福建中吉物流有限公司
中通快递闽中（连江）智能快递电商产业项目
4# 冷库改 4# 仓库规划方案设计

4# 冷库改仓库调整前后对比说明

调整后首层平面图

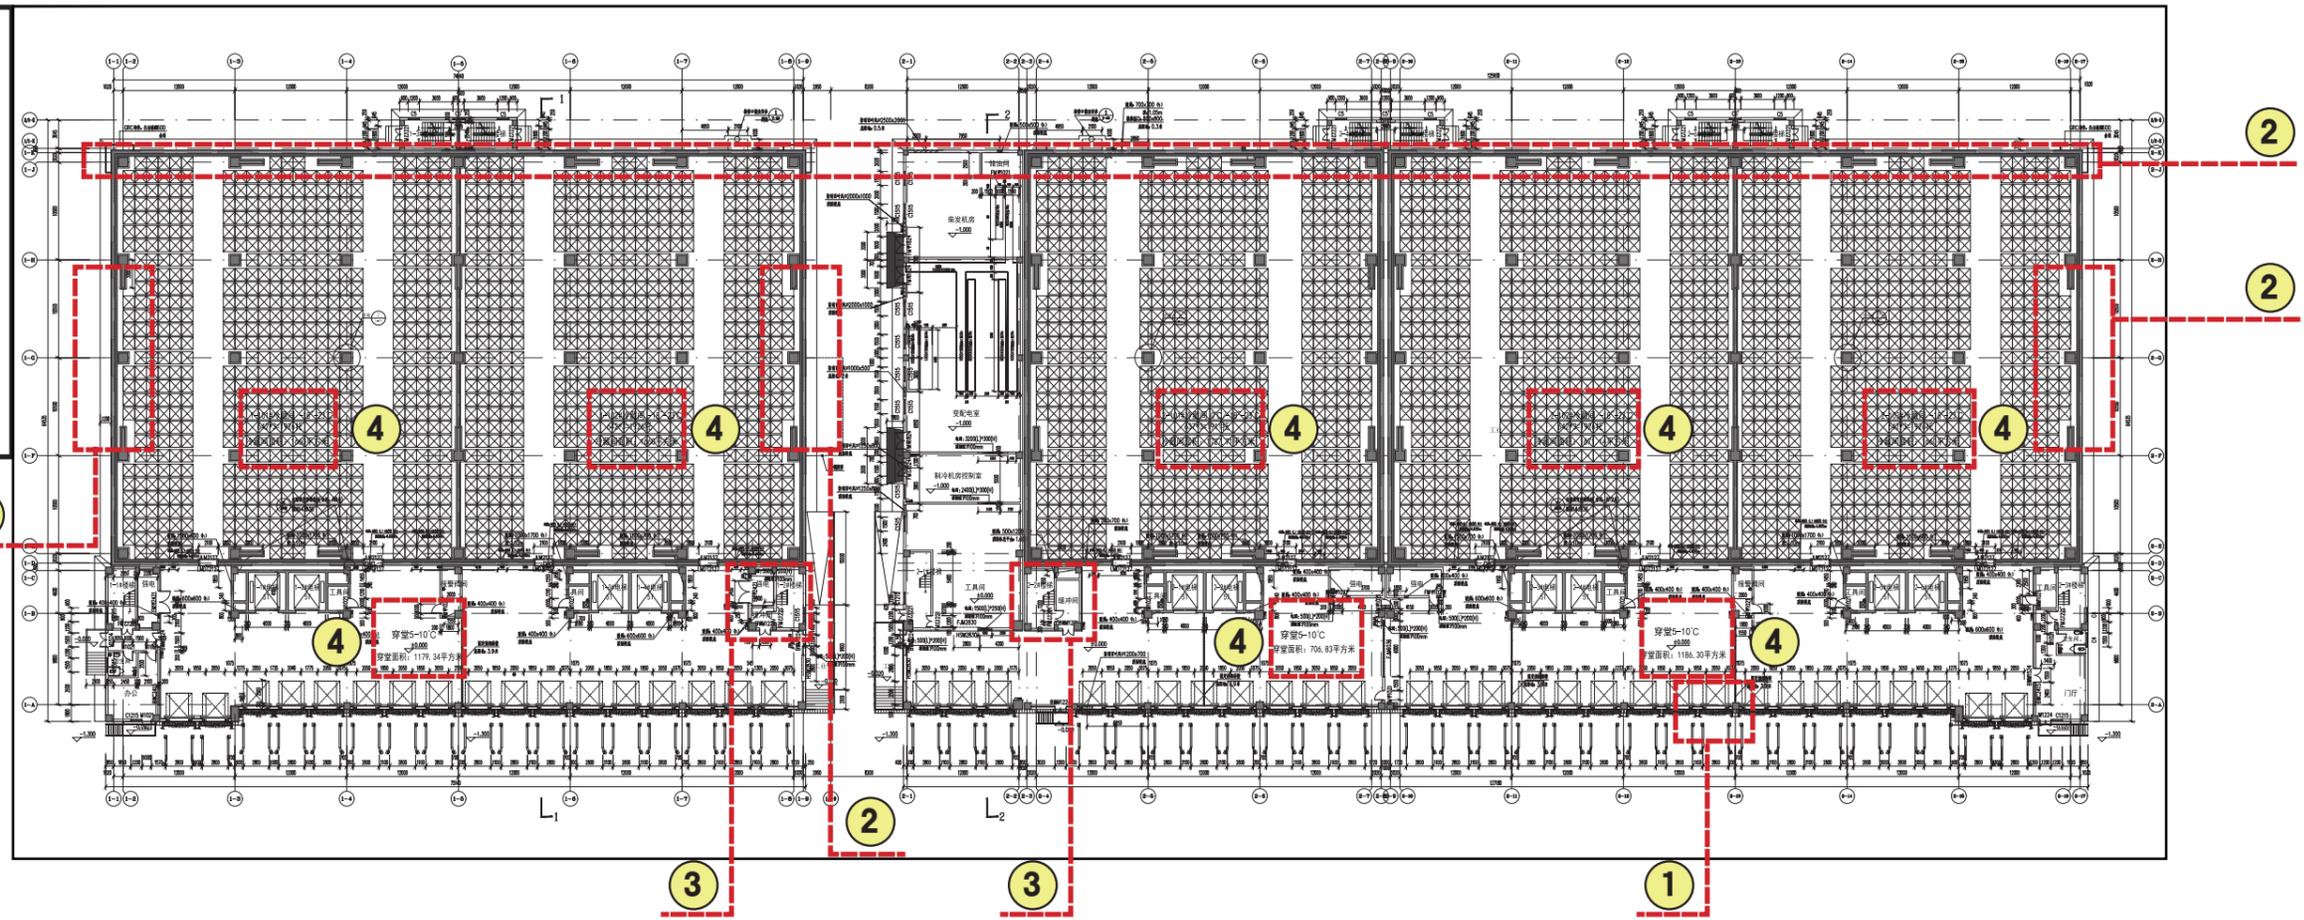
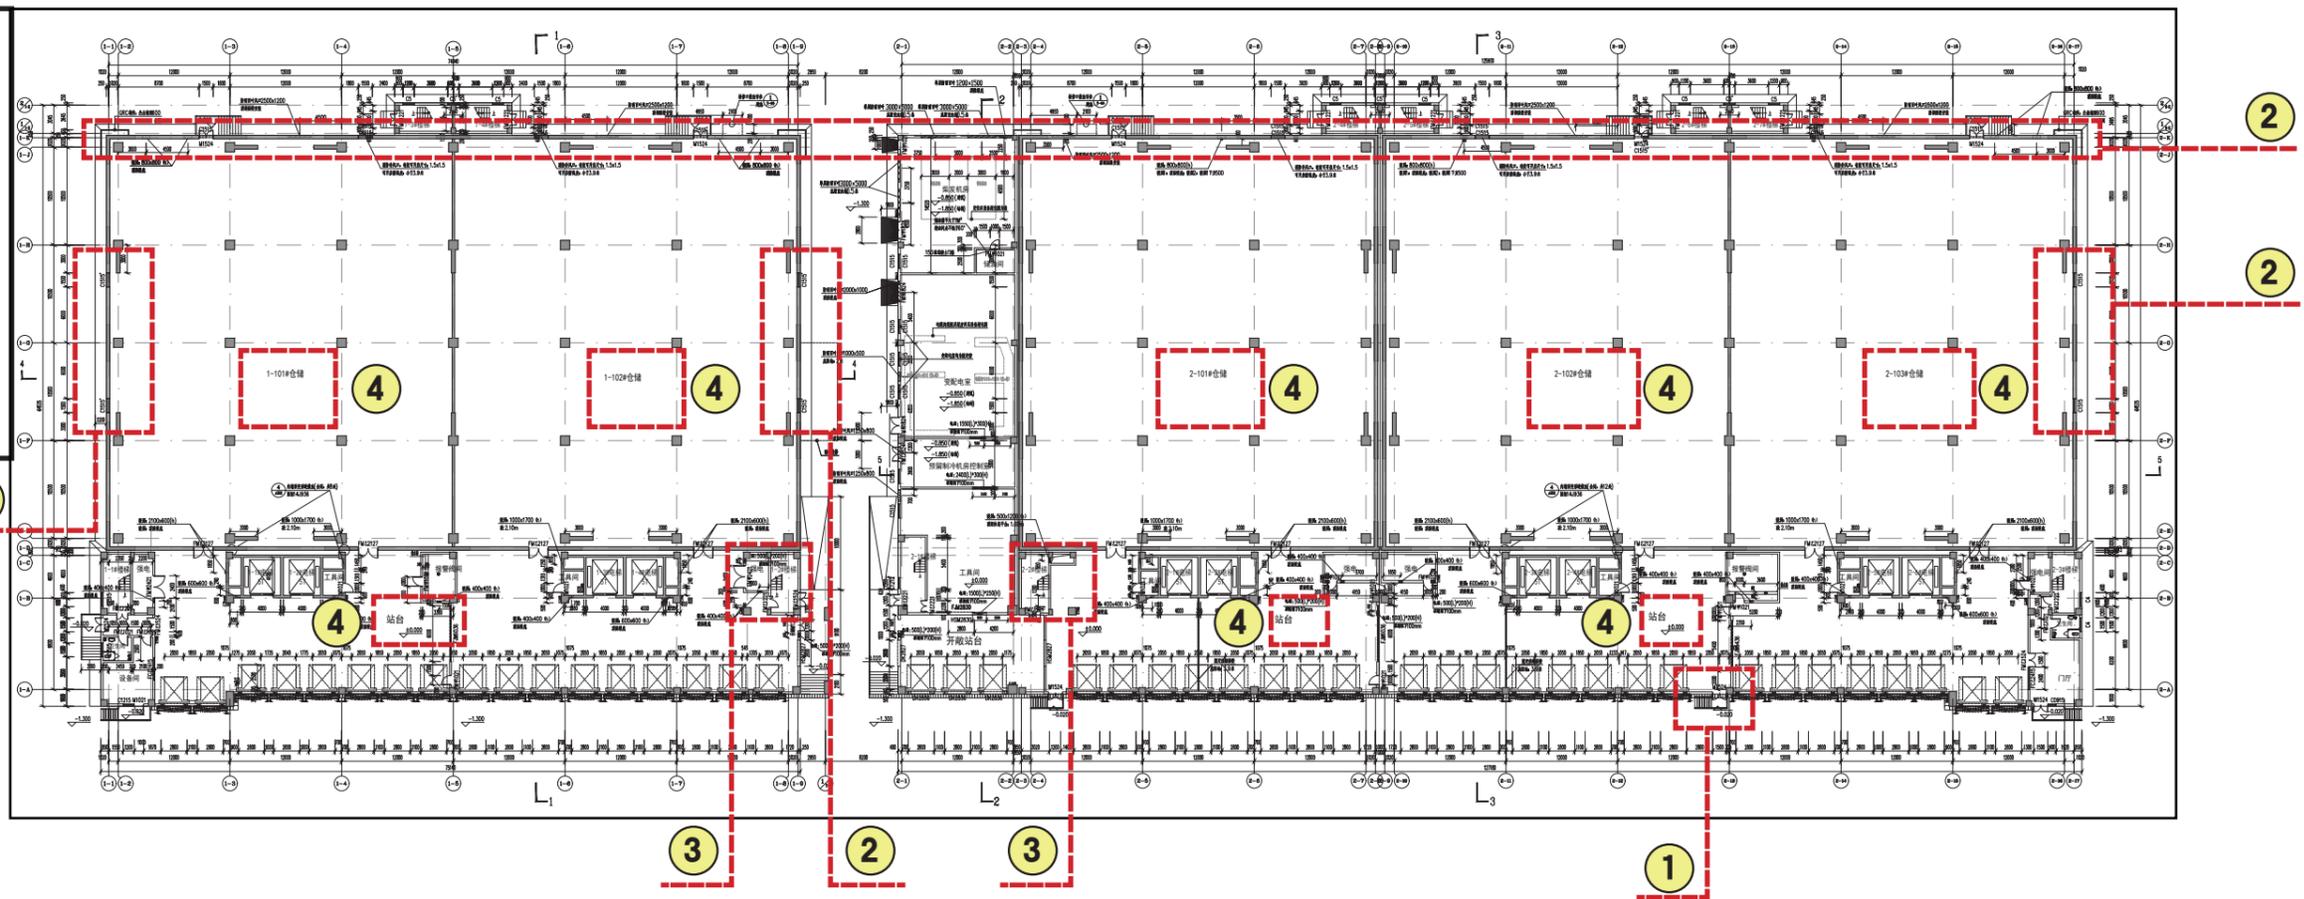
- ① 首层增加安全疏散口。
- ② 一~四层山墙面及北面墙面增设消防补风口和防雨百叶风口。
- ③ 一~四层取消1-2#、2-2#楼梯口设置的缓冲间。
- ④ 一~四层调整房间功能名称
例如“冷藏间”、“穿堂”调整为“仓储”、“站台”
